con la presente si inviano le Osservazioni contro il Progetto di un impianto eolico codice procedura ID_VIP/ID_MATTIM: 1269 denominato "Pitigliano" ubicato nei comuni di Pitigliano (GR) e Sorano (GR) costituito da 20 (venti) aerogeneratori di potenza nominale 7,0 MW per un totale di 140,0 MW con relative opere connesse ed infrastrutture indispensabili.

ALLEGATO 1 alle OSSERVAZIONI all'IMPIANTO EOLICO INDUSTRIALE denominato " PITIGLIANO"

IMMAGINE n. 2 Impianto eolico industriale “Pitigliano” e distanze aerogeneratori dai Vincoli della Conca del Lago di Mezzano...

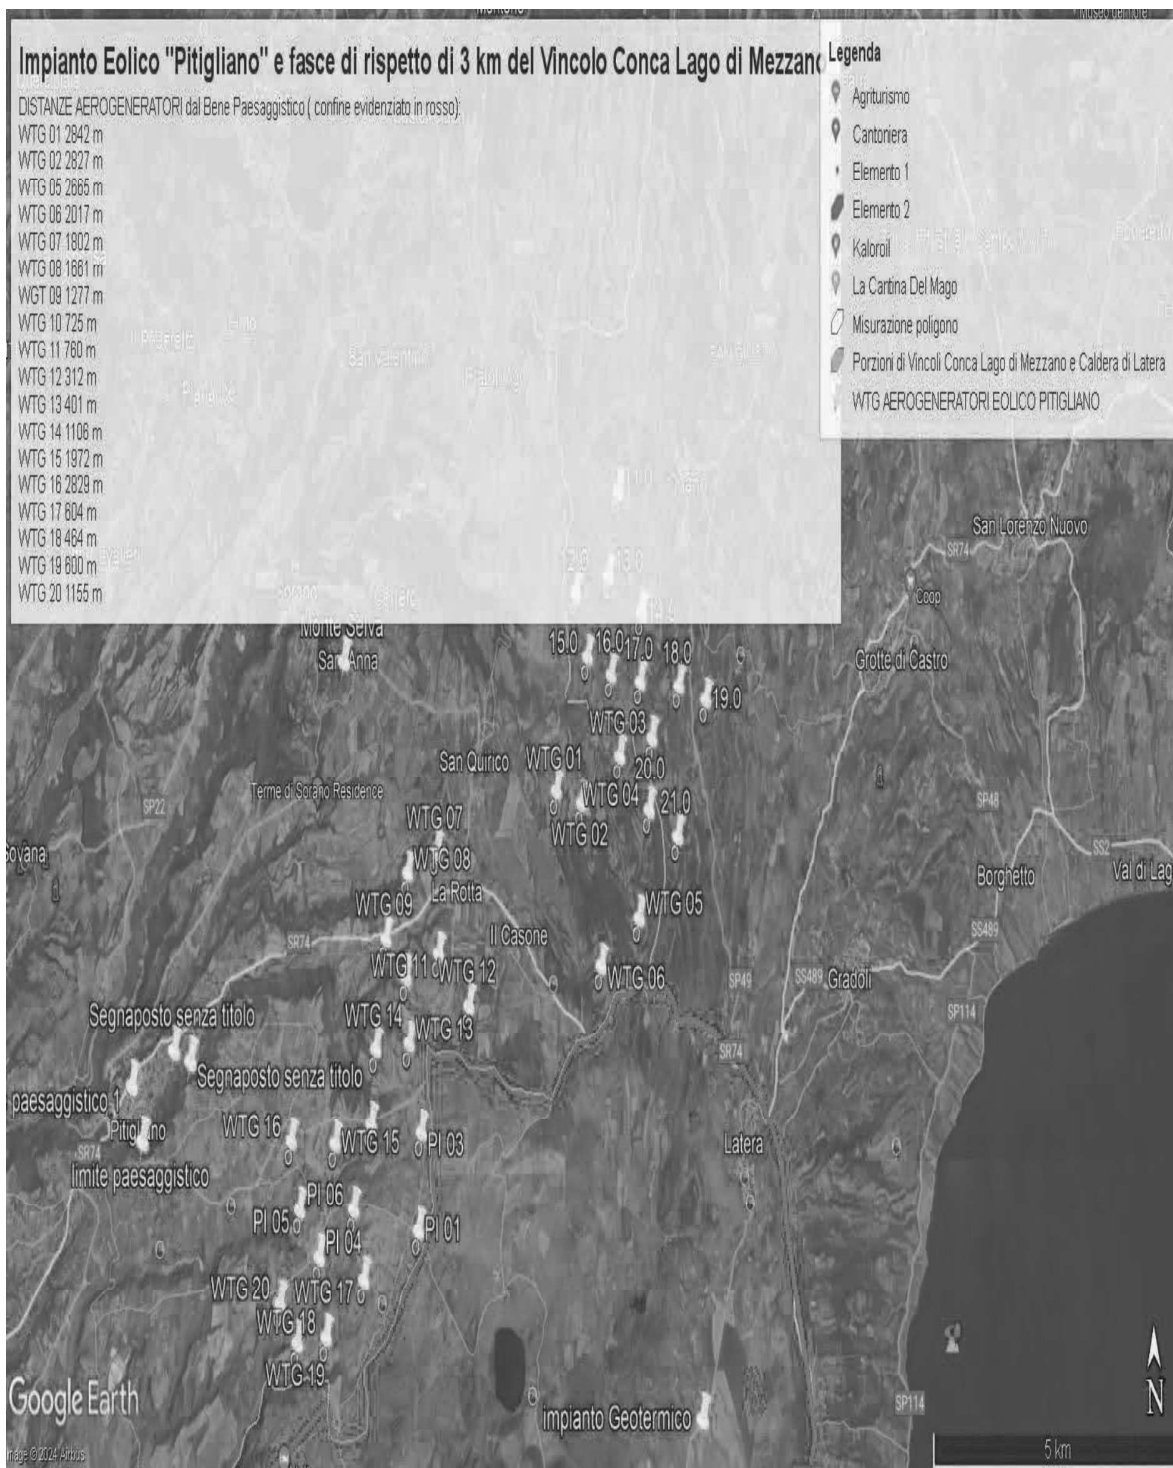
Al contrario si evidenzia che l'impianto eolico industriale citato non solo ricadrebbe con tutti e 20 gli aerogeneratori all'interno delle fasce di rispetto di 3 km di due vincoli paesaggistici di notevole interesse pubblico esistenti nella Regione Lazio e con una parte di essi nel vincolo paesaggistico del Centro abitato di Sorano (GR) quindi in aree non idonee all'installazione di impianti di energia rinnovabile. Addirittura, alcuni aerogeneratori sarebbero ubicati a poche centinaia di metri dai perimetri dei due vincoli paesaggistici laziali ex art 136 del CBC.

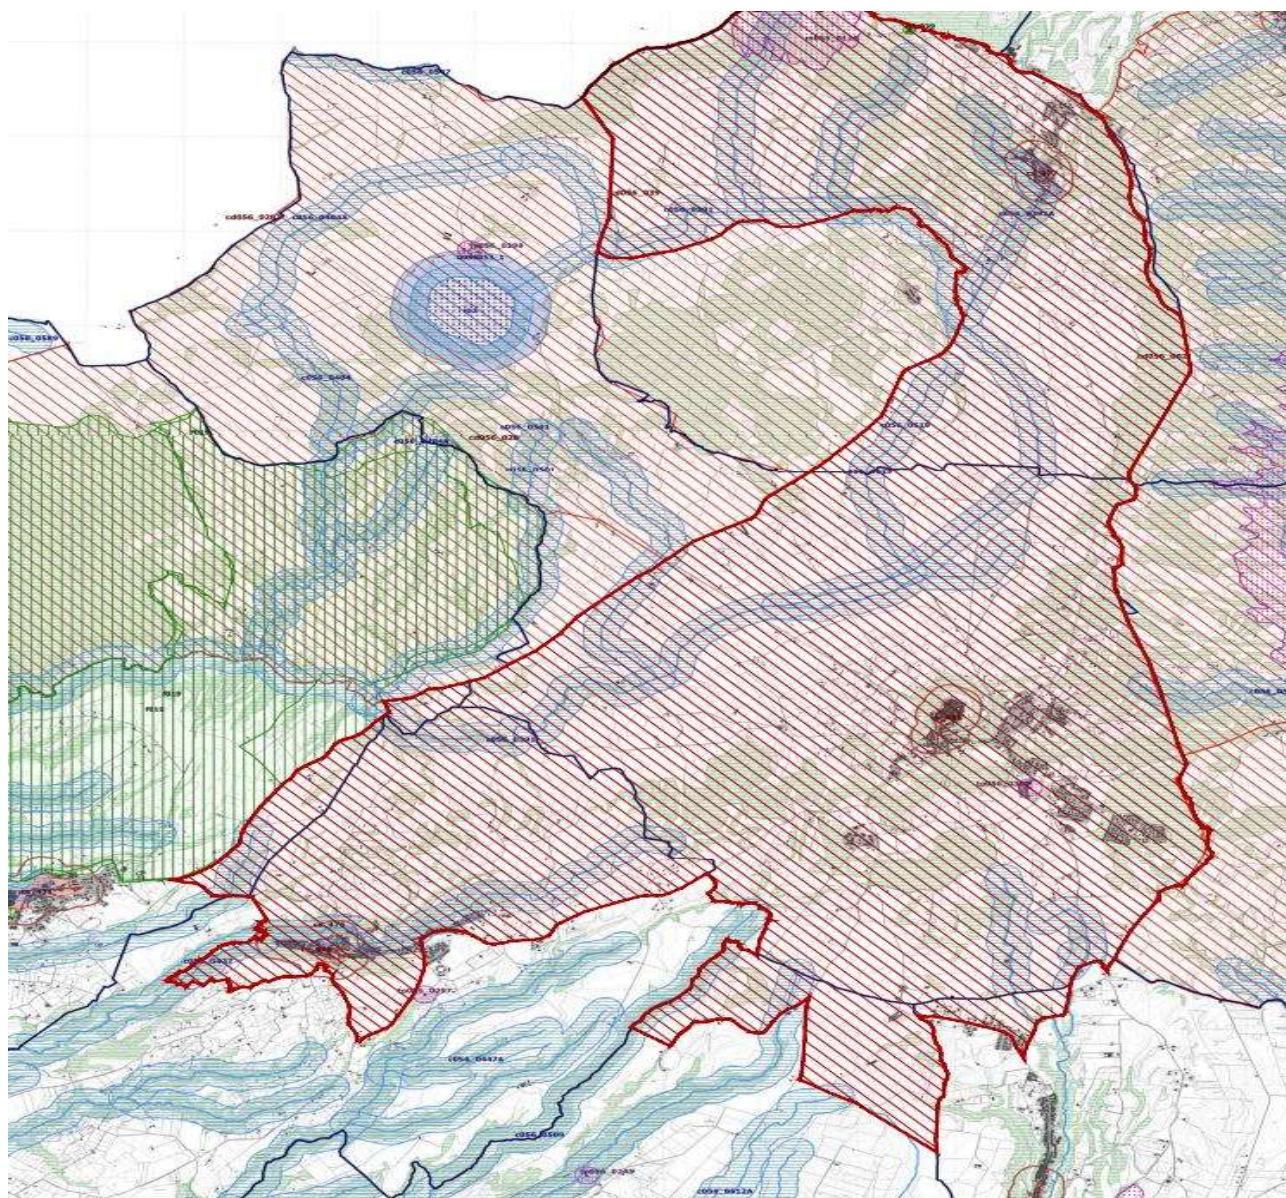
Come è illustrato nell'immagine si ribadisce che l'impianto industriale "Pitigliano" ricade completamente all'interno delle fasce di rispetto dei due vincoli di notevole

interesse pubblico e lambisce quelle di un terzo vincolo e quindi come affermato dal Consiglio di Stato nelle sentenze citate, l'impianto è insediato in area non idonea ai sensi dell'art. 20 comma 8 lettera c quater del D.Lgs. n. 199/2021 e ss.mm.ii al contrario di quanto sostiene la proponente.

Immagine 3. Cumulo di una parte di impianti eolici, fotovoltaici e geotermici industriali in progettazione ed esistenti intorno all’eolico industriale “Pitigliano”.

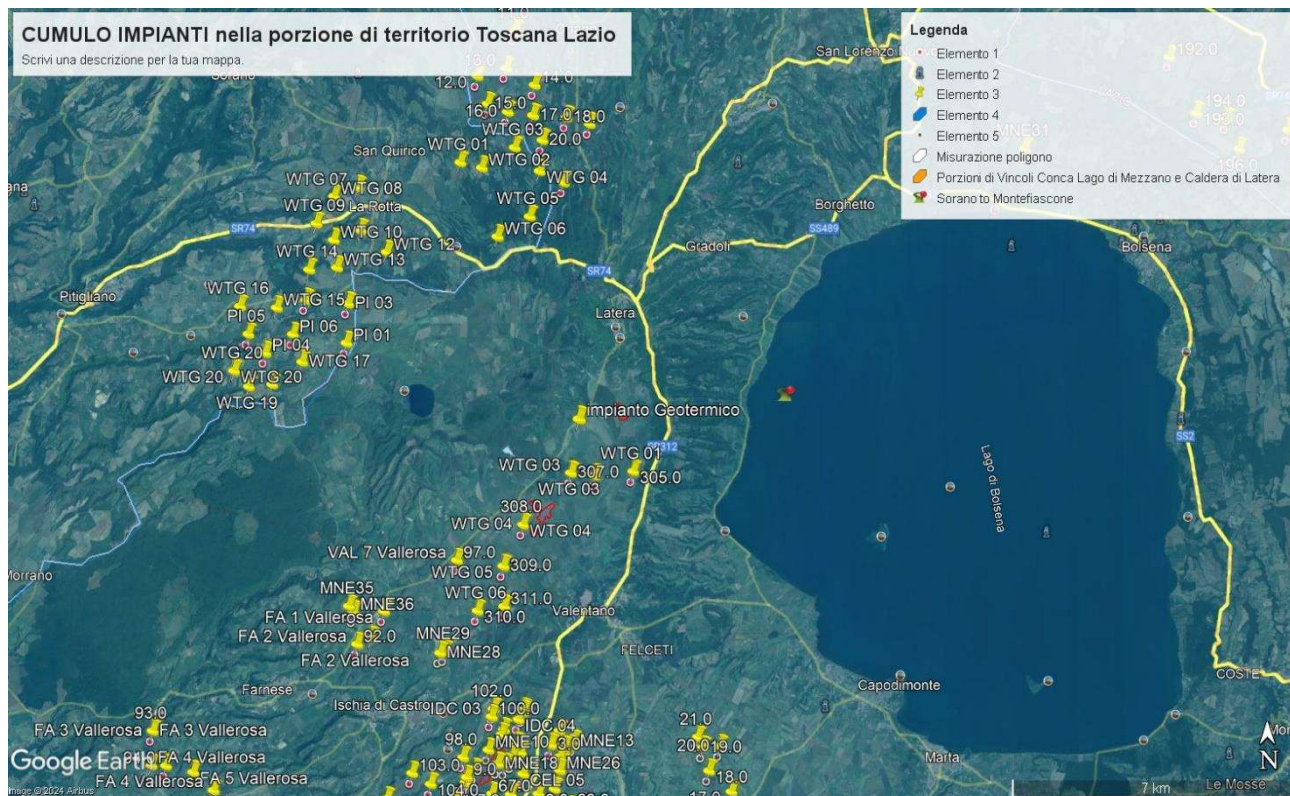
Beni Culturali “*Ambito paesaggistico, geologico e geomorfologico dell’orlo della caldera di Latera ...*” Non vengono nemmeno citati gli impianti eolici in progetto al MASE, il “Rempillo” (6 aerogeneratori) e un altro in verifica amministrativa di 14 aerogeneratori e 72, 6 MW. Ad oggi nei territori di Pitigliano, Sorano e in quello limitrofo potenzialmente potrebbero essere insediati 40 aerogeneratori alti 200 metri e larghi 170. Ma la proponente non cita neanche altri impianti che creerebbero il cumulo e quindi maggiore impatto. Infatti, sul territorio della “Città del Tufo” (Sorano e Pitigliano) impatterebbero anche l’impianto eolico “Montarzo” di Onano con 13 aerogeneratori con le dimensioni ricordate, l’altro eolico industriale nel territorio di Valentano con sette aerogeneratori (stesse dimensioni), gli impianti di Farnese con un minieolico di 3 Torri alte 60 metri già installate in località Poggio del Crognolo e l’impianto eolico industriale “Vallerosa” (7 aerogeneratori alti 200 metri e larghi 158 metri) in procedura VIA presso la Regione Lazio. Inoltre, altri impianti del minieolico già presenti a Valentano, Cellere e Piansano e due progetti eolici industriali con le stesse dimensioni (200 m x 170 m) nel Comune di Ischia di Castro. La valutazione del cumulo non prende neanche in considerazione gli impianti industriali di fotovoltaico e agrivoltaico in progetto a Farnese, Valentano, Ischia di Castro, Cellere. L’impianto geotermico in procedura Via al MASE, progettato nella Caldera di Latera. Quindi è stata effettuata una valutazione del potenziale impatto cumulativo non veritiera a dispetto di quanto affermato dalla proponente che sostiene di aver preso in considerazione uno spazio di 10 km intorno al suo impianto per gli impatti che si creerebbero.

Nella Parte IV delle Linee guida citate al punto 16.1, nello stabilire i requisiti per la valutazione positiva dei progetti nel procedimento di VIA si parla di individuazione delle aree idonee per l’insediamento degli impianti tenendo conto di aree degradate da attività antropiche pregresse o in atto (brownfield) tra cui siti industriali, cave, discariche, siti contaminati. Stessa raccomandazione viene ribadita anche nell’art.20 del D.Lgs n. 199/2021. Ma appare inascoltata dalla proponente. Infatti, insiste molto nel dire che il suo impianto industriale è compatibile con il territorio nonostante le numerose incompatibilità paesaggistiche, culturali, economiche e naturalistiche che esso incontra.
